710 - INSP
 ISO/IEC 17020
 Origineel verslag

Verkoop [Afd 8.4.2]

Verslagnummer: 33/02102024/39003/1/2

Inspectie adres: Kerkhofstraat 9, 9340 Lede (België)

Elektrisch bord

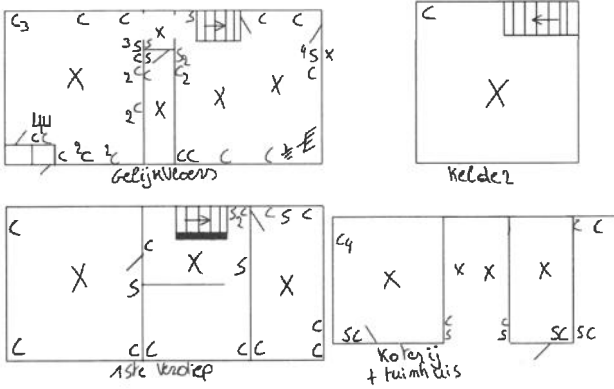
- De aarding van de stopcontacten zijn niet aangesloten op de aardingsgeleider. - oAfd 5.3.5.2.b
- Extra opmerking: O.a kottelij, tuinhuis
- Het verdeelbord is onvoldoende gemarkeerd. Individuele markering, voedingsspanning en/of gevarendriehoek ontbreken. - oAfd 3.1.3.3; Afd 9.4.1

- Er is geen deur aan het bord. - oAfd 4.2.2.3; oAfd 4.2.2.1.b; oAfd 5.3.5.1
- Het eendraadsschema en situatieplan zijn niet aanwezig. - oAfd 3.1.2.1
- De sectiegrootte van de overbruggingen in de borden is niet aangepast aan de grootte van de beveiliging tegen overstromen. - oAfd 4.4.1.5
